Comune di Nove (VI)

LICEO ARTISTICO DE FABRIS

Consulente incaricato:
Arch. Lucia Lancerin

SCHEDE TECNICHE

0002

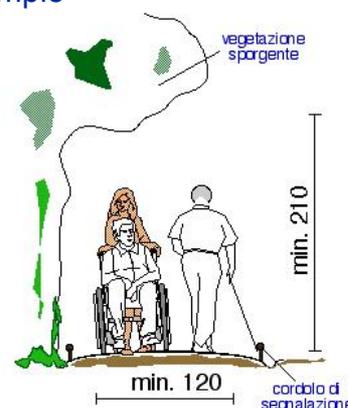
Assenza di percorso idoneo per il collegamento con/fra oggetti d'arredo, giochi e quant'altro infrastrutturalmente presente nel parco/giardino.

Tracciare il percorso e procedere con lo spianamento del terreno mediante lievo di pietrame e qualsiasi altro trovante di dimensioni tali da costituire ostacolo o discontinuità sulla superficie, con successivi reinterro, livellatura delle buche formatesi e compattazione con mezzo meccanico (rullo). Stesura di ghiaia in natura (stabilizzato con inerti vagliati fini) per la formazione di strato superficiale finito, compresa la cilindratura e compattazione con mezzi meccanici. Delimitare il percorso con cordoli o elementi similari con medesima funzione per consentire l'orientamento da parte delle persone non vedenti.

Le caratteristiche dimensionali della seduta saranno le seguenti:

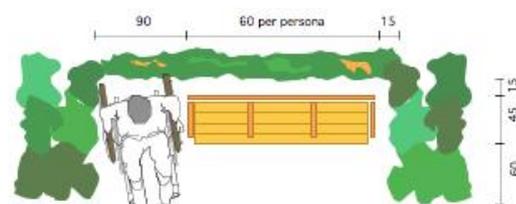
Assenza di sedute per il riposo

Inserimento di panchina.

0006

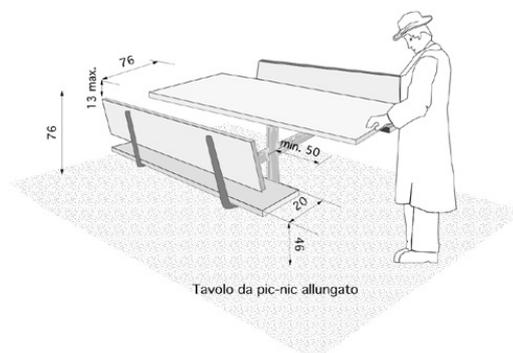
Tavoli inadatti (altezza non regolare e impossibilità di accostarsi per una persona in carrozzina)

La tipologia di tavolo più idonea è dunque quella rettangolare con i lati corti allungati di almeno 50 cm.. L'altezza del piano superiore da terra è importante per l'accostamento delle carrozzine elettroniche, questa non dovrebbe essere inferiore a cm. 75 da terra.

0007

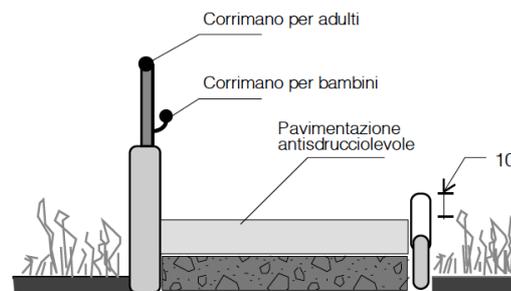
Assenza di un corrimano su piano inclinato

Inserimento di un corrimano: nel caso di un uso da parte di persone adulte il corrimano dovrà avere preferibilmente sezione con diametro di mm 40, nel caso di maggior uso da parte di bambini il diametro non dovrà superare i 30 mm. I corrimani utilizzati da parte degli adulti saranno posti ad un'altezza compresa tra 90 e 100 cm, quelli utilizzati da parte dei bambini andranno posti a un'altezza compresa tra cm 60 e cm 75. In caso di utenza mista si consiglia l'utilizzo di doppio corrimano posto alle due altezze. Il corrimano dovrà essere prolungato di cm 30 oltre il piano inclinato.

0008

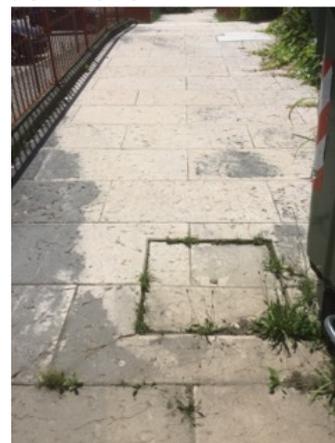
Pavimentazione dissestata per la presenza di pozzetto/chiusino

Adeguamento tramite asporto della pavimentazione esistente e riposizionamento del manufatto a quota adeguata alla pavimentazione circostante, realizzazione raccordo con stesura del tappetino d'usura tale da rendere il piano di calpestio perfettamente complanare.

0009

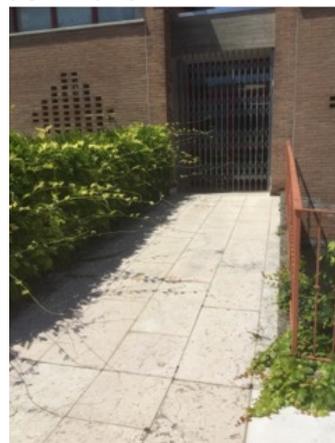
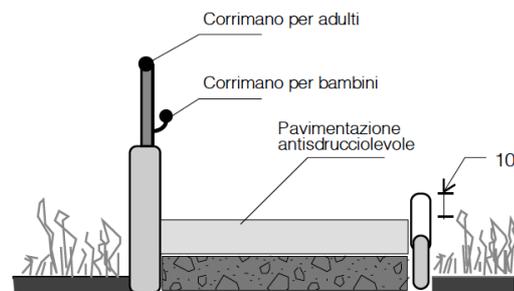
Assenza di un corrimano su piano inclinato

Inserimento di un corrimano: nel caso di un uso da parte di persone adulte il corrimano dovrà avere preferibilmente sezione con diametro di mm 40, nel caso di maggior uso da parte di bambini il diametro non dovrà superare i 30 mm. I corrimani utilizzati da parte degli adulti saranno posti ad un'altezza compresa tra 90 e 100 cm, quelli utilizzati da parte dei bambini andranno posti a un'altezza compresa tra cm 60 e cm 75. In caso di utenza mista si consiglia l'utilizzo di doppio corrimano posto alle due altezze. Il corrimano dovrà essere prolungato di cm 30 oltre il piano inclinato.

0010

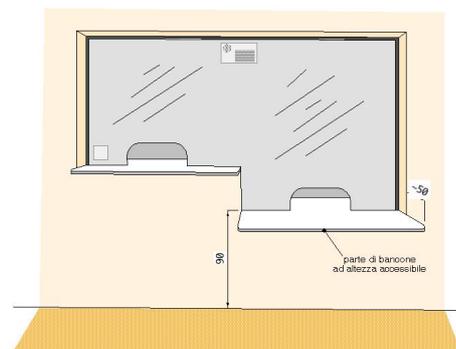
Bancone sportello pubblico:
inadeguato (WAYFINDING)

Riposizionamento del piano del bancone ad altezza di cm 90 dal pavimento.

0011

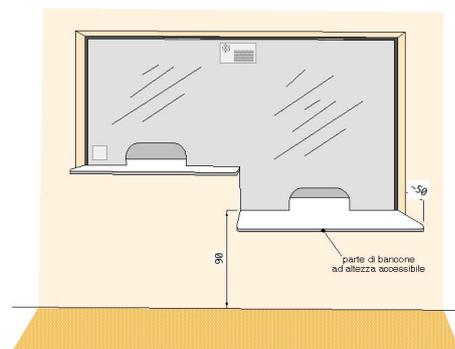
Bancone sportello pubblico:
inadeguato (WAYFINDING)

Riposizionamento del piano del bancone ad altezza di cm 90 dal pavimento.

0012

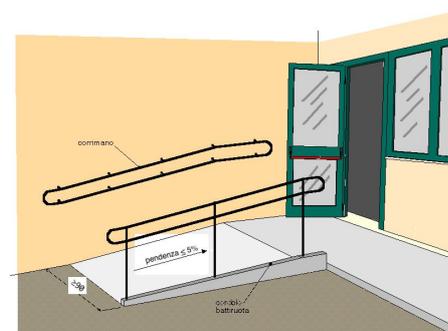
Assenza di rampa di collegamento fra quote diverse.

La rampa dovrà avere una pendenza longitudinale tale da consentirne l'agevole superamento da parte di tutti (preferibilmente inferiore al 5%), e pendenza trasversale non superiore all'1%. La pavimentazione dovrà essere antiscivolo, uniforme e compatta. La rampa dovrà avere larghezza non inferiore a cm 150. E' consentita una larghezza di cm. 90 solo se per brevi tratti.

0013

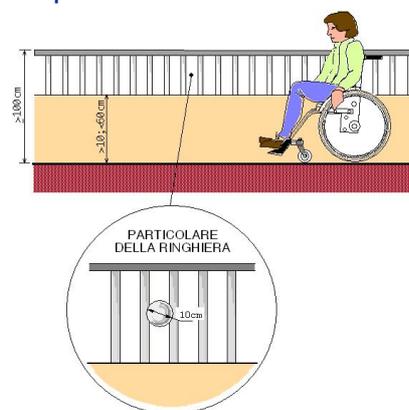
Parapetto: assenza/inadeguatezza

Inserimento di parapetto con altezza non inferiore a cm 100 con struttura inattraversabile da una sfera di diametro superiore ai 10 cm. Il parapetto dovrà essere realizzato in modo da consentire una libera visuale verso l'esterno del fabbricato: per questo motivo le parti in muratura o di materiale non trasparente non dovranno superare l'altezza di cm 60 e i rimanenti 40 cm saranno realizzati con profilati di metallo o pannelli trasparenti. Nel caso in cui il parapetto venga realizzato con profilati verticali o reticolati di metallo o i vuoti creati dalle maglie incrociate dovranno avere dimensioni superiori a cm 5x10 e che venga realizzato uno zoccolo in muratura dell'altezza minima di cm 10 di collegamento al pavimento.

0015

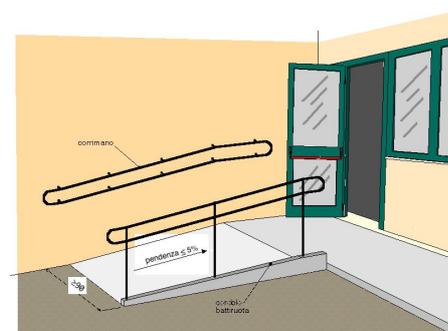
Assenza di rampa di collegamento fra quote diverse.

La rampa dovrà avere una pendenza longitudinale tale da consentirne l'agevole superamento da parte di tutti (preferibilmente inferiore al 5%), e pendenza trasversale non superiore all'1%. La pavimentazione dovrà essere antiscivolo, uniforme e compatta. La rampa dovrà avere larghezza non inferiore a cm 150. E' consentita una larghezza di cm. 90 solo se per brevi tratti.

0016

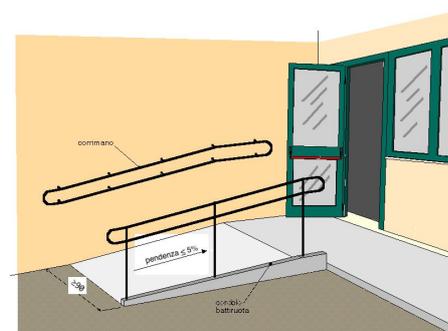
Assenza di rampa di collegamento fra quote diverse.

La rampa dovrà avere una pendenza longitudinale tale da consentirne l'agevole superamento da parte di tutti (preferibilmente inferiore al 5%), e pendenza trasversale non superiore all'1%. La pavimentazione dovrà essere antiscivolo, uniforme e compatta. La rampa dovrà avere larghezza non inferiore a cm 150. E' consentita una larghezza di cm. 90 solo se per brevi tratti.

0017

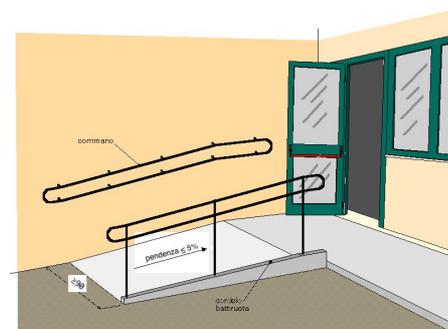
Assenza di rampa di collegamento fra quote diverse.

La rampa dovrà avere una pendenza longitudinale tale da consentirne l'agevole superamento da parte di tutti (preferibilmente inferiore al 5%), e pendenza trasversale non superiore all'1%. La pavimentazione dovrà essere antiscivolo, uniforme e compatta. La rampa dovrà avere larghezza non inferiore a cm 150. E' consentita una larghezza di cm. 90 solo se per brevi tratti.

0018

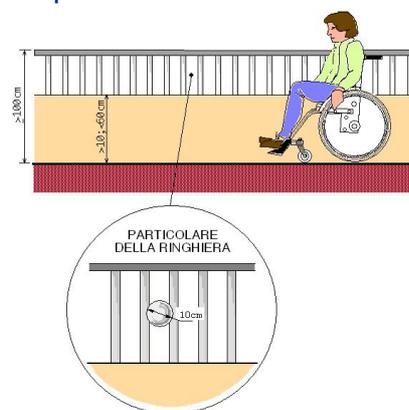
Parapetto: assenza/inadeguatezza

Inserimento di parapetto con altezza non inferiore a cm 100 con struttura inattraversabile da una sfera di diametro superiore ai 10 cm. Il parapetto dovrà essere realizzato in modo da consentire una libera visuale verso l'esterno del fabbricato: per questo motivo le parti in muratura o di materiale non trasparente non dovranno superare l'altezza di cm 60 e i rimanenti 40 cm saranno realizzati con profilati di metallo o pannelli trasparenti. Nel caso in cui il parapetto venga realizzato con profilati verticali o reticolati di metallo o i vuoti creati dalle maglie incrociate dovranno avere dimensioni superiori a cm 5x10 e che venga realizzato uno zoccolo in muratura dell'altezza minima di cm 10 di collegamento al pavimento.

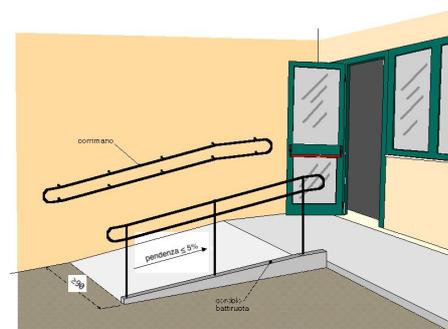
Assenza di rampa di collegamento fra quote diverse.

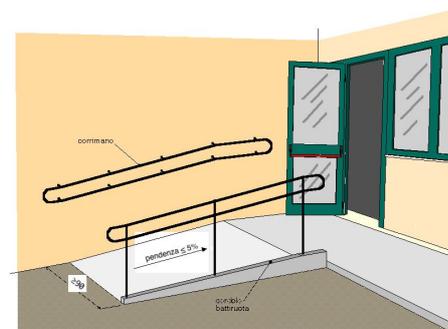
Assenza di rampa di collegamento fra quote diverse.

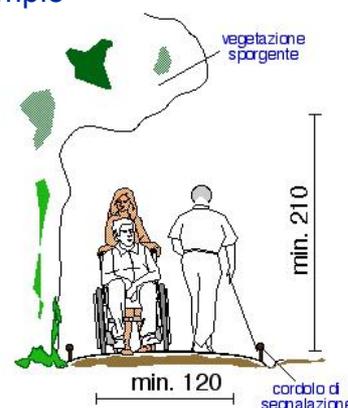
Assenza di percorso idoneo per il collegamento con/fra oggetti d'arredo, giochi e quant'altro infrastrutturalmente presente nel parco/giardino.

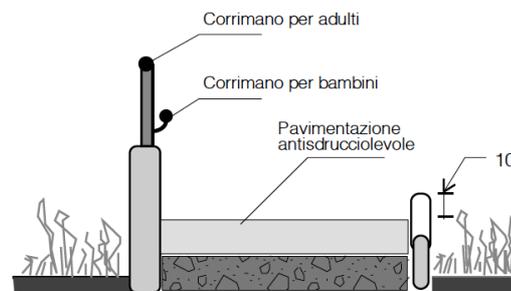
Assenza di un corrimano su piano inclinato

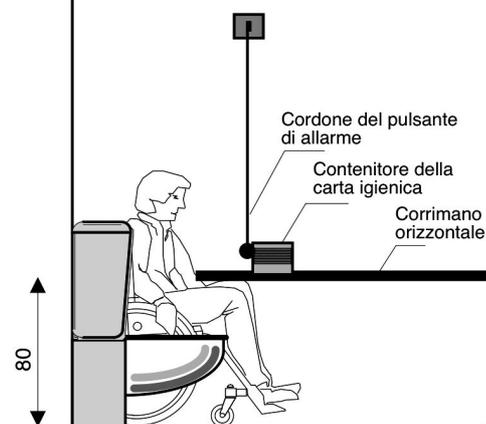
Distributore carta igienica inadeguato

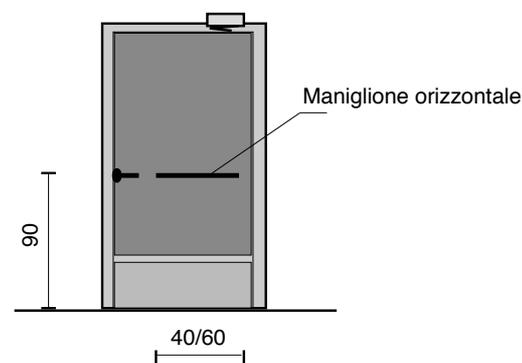
Assenza di maniglione orizzontale sulla porta

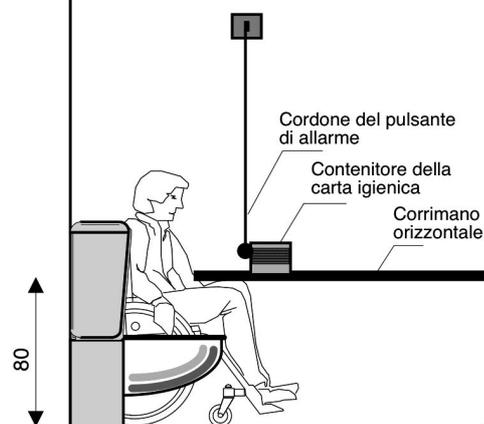
Distributore carta igienica inadeguato

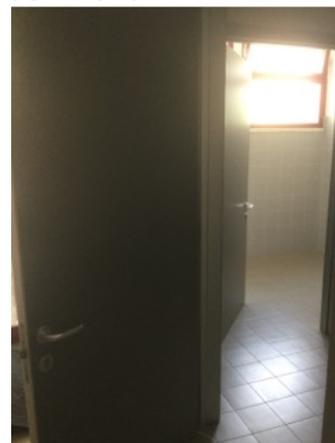
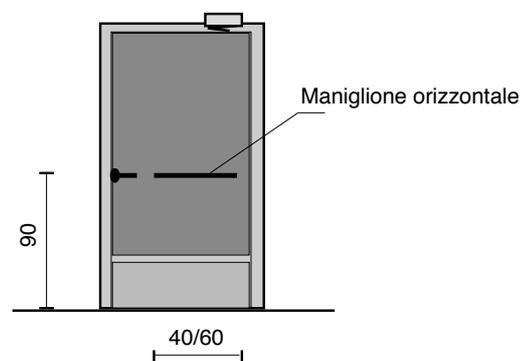
Assenza di maniglione orizzontale sulla porta

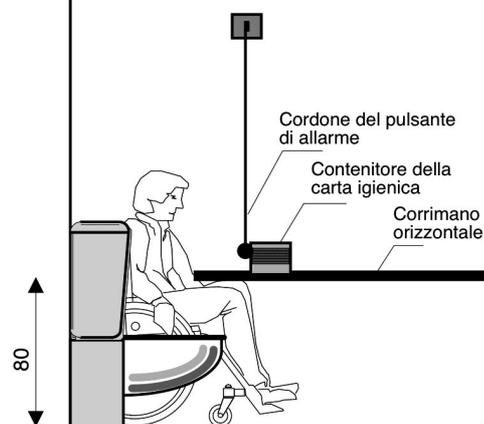
Distributore carta igienica inadeguato

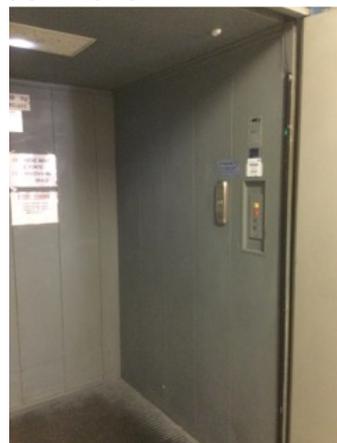
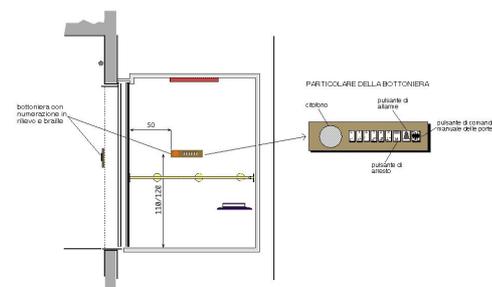
Pulsantiera interna dell'ascensore inadeguata alla norma.

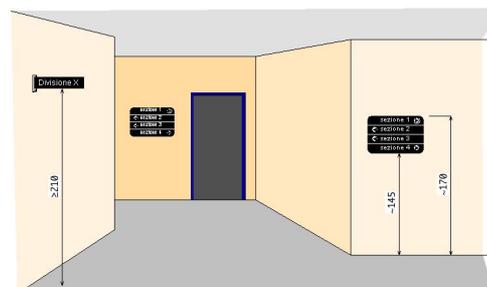
Segnaletica informativa e di orientamento assente

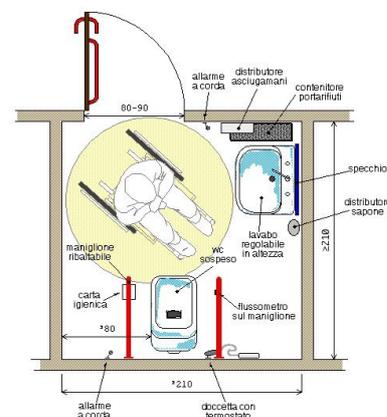
bagno accessibile: assenza

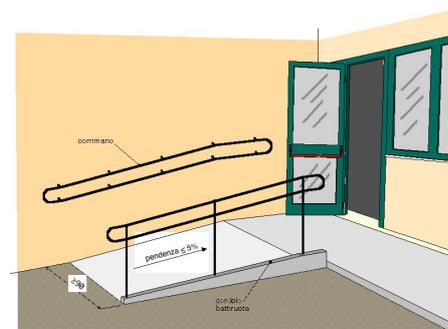
Assenza di rampa di collegamento fra quote diverse.

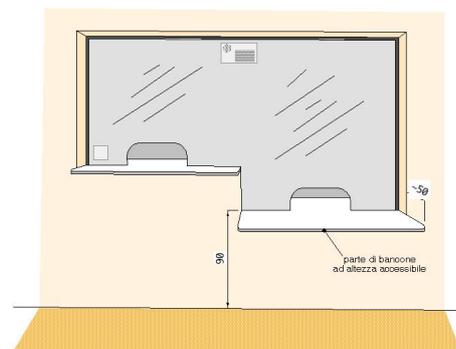
Bancone sportello pubblico:
inadeguato (WAYFINDING)

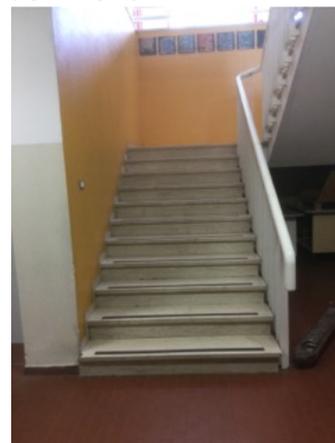
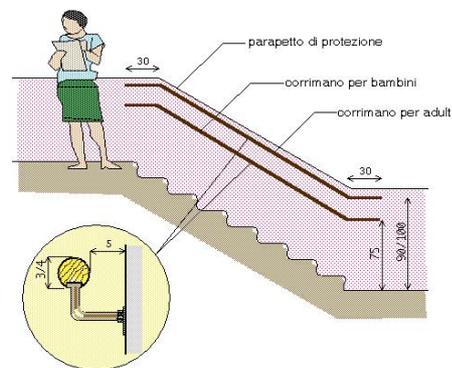
Corrimano: assenza/inadeguatezza

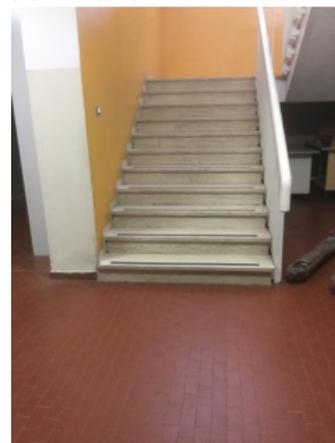
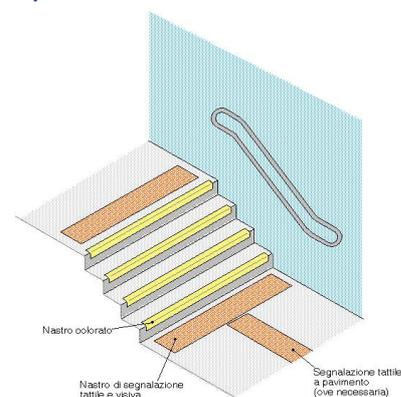
Segnaletica a pavimento: assenza

Realizzazione di fascia a pavimento di facile percezione tattile e visiva, atta a segnalare l'inizio e la fine di una rampa scala a persone non vedenti e ipovedenti. La fascia tattilo-plantare dovrà essere collocata 20 cm. prima dell'inizio rampa e a 20 cm. dopo fine rampa. La segnaletica dovrà avere una profondità di cm. 60 ed una larghezza pari alla rampa di scale.

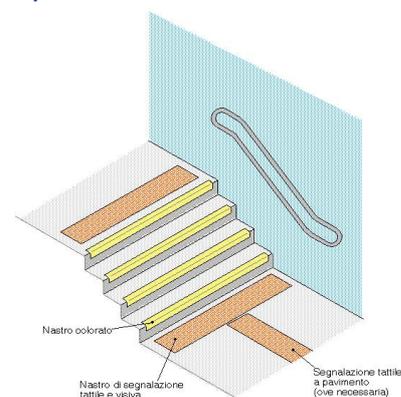
Segnaletica a pavimento: assenza

Realizzazione di fascia a pavimento di facile percezione tattile e visiva, atta a segnalare l'inizio e la fine di una rampa scala a persone non vedenti e ipovedenti. La fascia tattilo-plantare dovrà essere collocata 20 cm. prima dell'inizio rampa e a 20 cm. dopo fine rampa. La segnaletica dovrà avere una profondità di cm. 60 ed una larghezza pari alla rampa di scale.

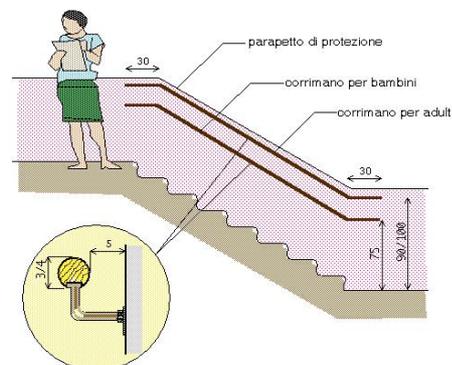
Corrimano: assenza/inadeguatezza

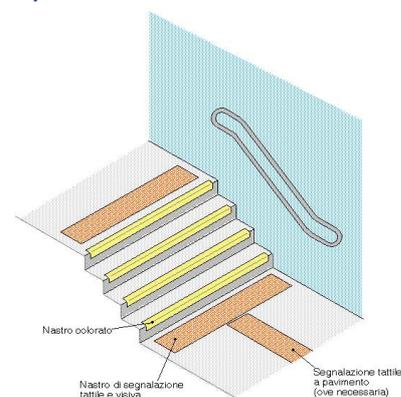
Segnaletica a pavimento: assenza

Realizzazione di fascia a pavimento di facile percezione tattile e visiva, atta a segnalare l'inizio e la fine di una rampa scala a persone non vedenti e ipovedenti. La fascia tattilo-plantare dovrà essere collocata 20 cm. prima dell'inizio rampa e a 20 cm. dopo fine rampa. La segnaletica dovrà avere una profondità di cm. 60 ed una larghezza pari alla rampa di scale.

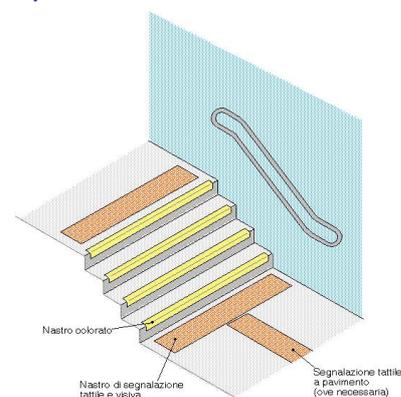
Segnaletica a pavimento: assenza

Realizzazione di fascia a pavimento di facile percezione tattile e visiva, atta a segnalare l'inizio e la fine di una rampa scala a persone non vedenti e ipovedenti. La fascia tattilo-plantare dovrà essere collocata 20 cm. prima dell'inizio rampa e a 20 cm. dopo fine rampa. La segnaletica dovrà avere una profondità di cm. 60 ed una larghezza pari alla rampa di scale.

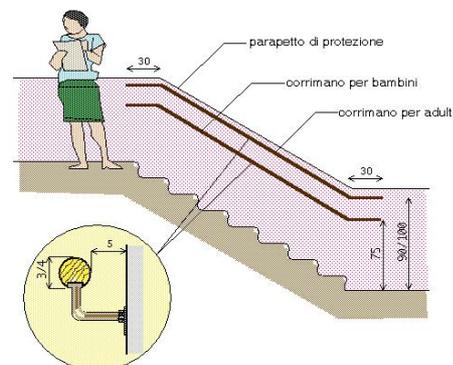
Corrimano: assenza/inadeguatezza

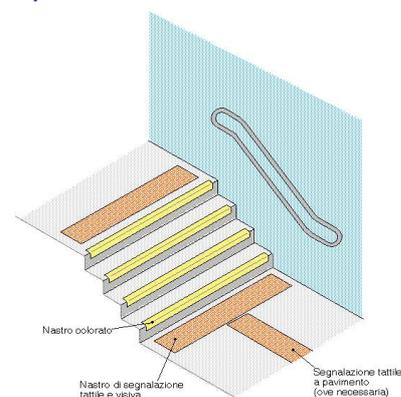
Segnaletica a pavimento: assenza

Realizzazione di fascia a pavimento di facile percezione tattile e visiva, atta a segnalare l'inizio e la fine di una rampa scala a persone non vedenti e ipovedenti. La fascia tattilo-plantare dovrà essere collocata 20 cm. prima dell'inizio rampa e a 20 cm. dopo fine rampa. La segnaletica dovrà avere una profondità di cm. 60 ed una larghezza pari alla rampa di scale.

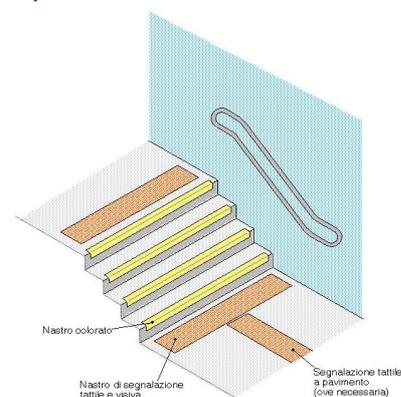
Segnaletica a pavimento: assenza

Realizzazione di fascia a pavimento di facile percezione tattile e visiva, atta a segnalare l'inizio e la fine di una rampa scala a persone non vedenti e ipovedenti. La fascia tattilo-plantare dovrà essere collocata 20 cm. prima dell'inizio rampa e a 20 cm. dopo fine rampa. La segnaletica dovrà avere una profondità di cm. 60 ed una larghezza pari alla rampa di scale.

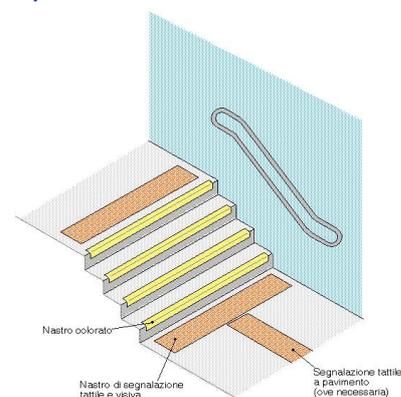
Segnaletica a pavimento: assenza

Realizzazione di fascia a pavimento di facile percezione tattile e visiva, atta a segnalare l'inizio e la fine di una rampa scala a persone non vedenti e ipovedenti. La fascia tattilo-plantare dovrà essere collocata 20 cm. prima dell'inizio rampa e a 20 cm. dopo fine rampa. La segnaletica dovrà avere una profondità di cm. 60 ed una larghezza pari alla rampa di scale.

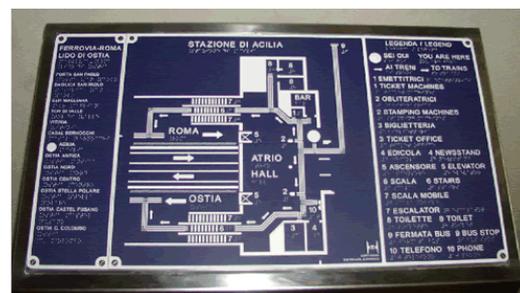
Assenza di segnaletica informativa e di orientamento su supporto 70x50

Installazione di mappa tattile quale rappresentazione in rilievo della planimetria di un ambiente, con l'indicazione dei principali punti di riferimento utili agli utenti dell'edificio o dello spazio. Deve risultare di facile lettura visiva, tramite forte contrasto cromatico e facile percezione tattile data dal rilievo, che deve riportare la planimetria e le descrizioni in caratteri Braille e normali.

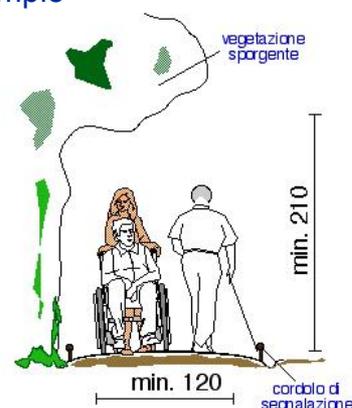
Assenza di percorso idoneo per il collegamento con/fra oggetti d'arredo, giochi e quant'altro infrastrutturalmente presente nel parco/giardino.

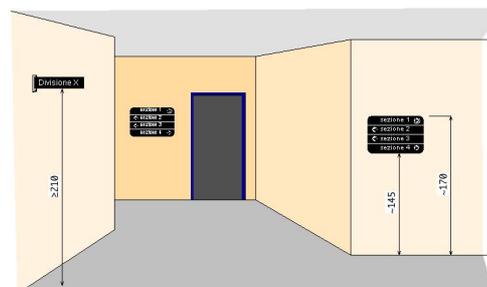
Segnaletica informativa e di orientamento assente

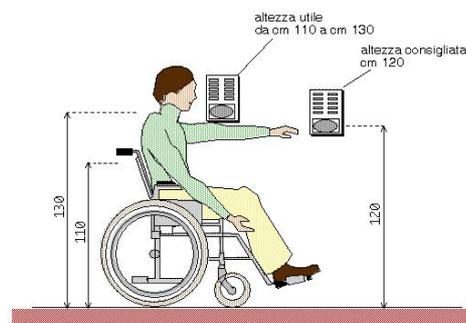
Citofono: assenza

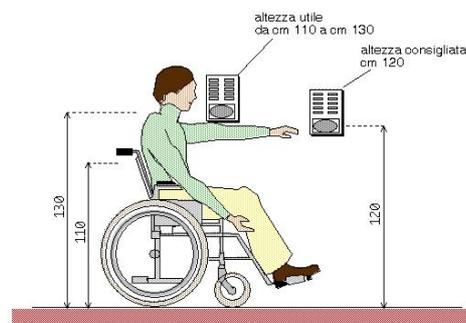
Interruttore in posizione inadeguata

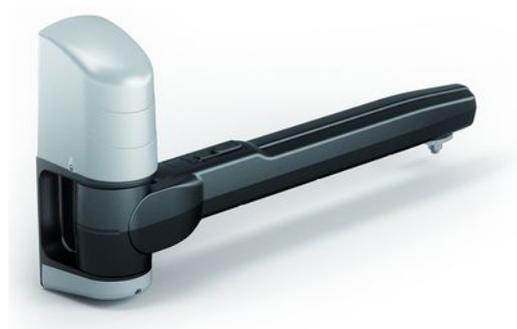
Automatismo per l'apertura del cancello (assenza)

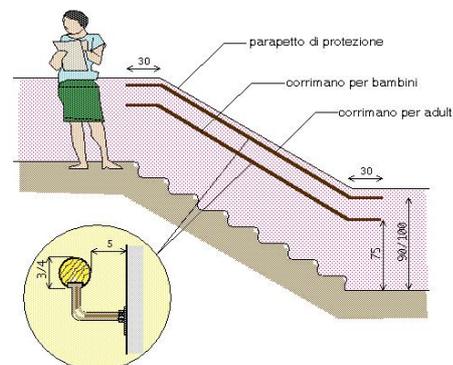
Corrimano: assenza/inadeguatezza

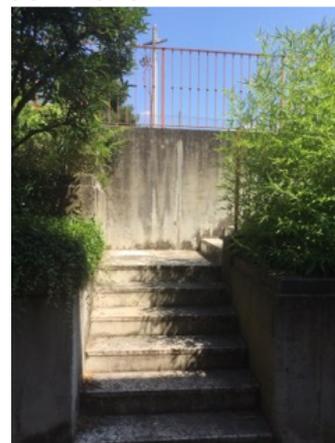
Banda segnalazione pericolo:
assenza
